# 编号 374(Contact No.374) 更改通知

## MR 系列

### MRA 旋转开关的设计以及部品组件的变更

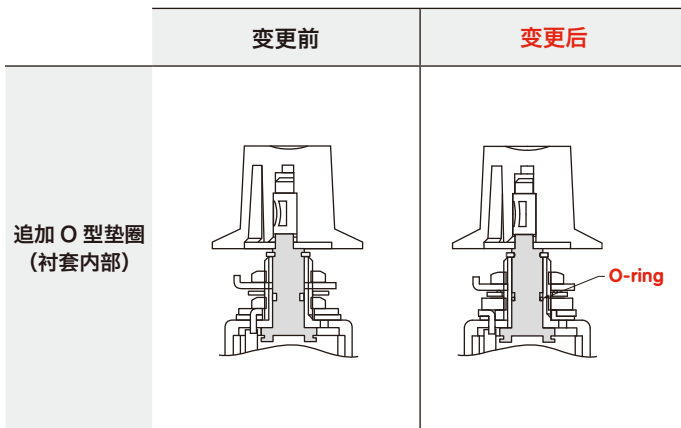
1. MR 系列的 MRA 型号（包含单极、双极和四极）所有旋转开关都进行变更。开关衬套内部追加一个 O 型垫圈。此次变更适用于标准品和特注品。下记是变更前后的设计对比。受影响的开关型号请参照下表。
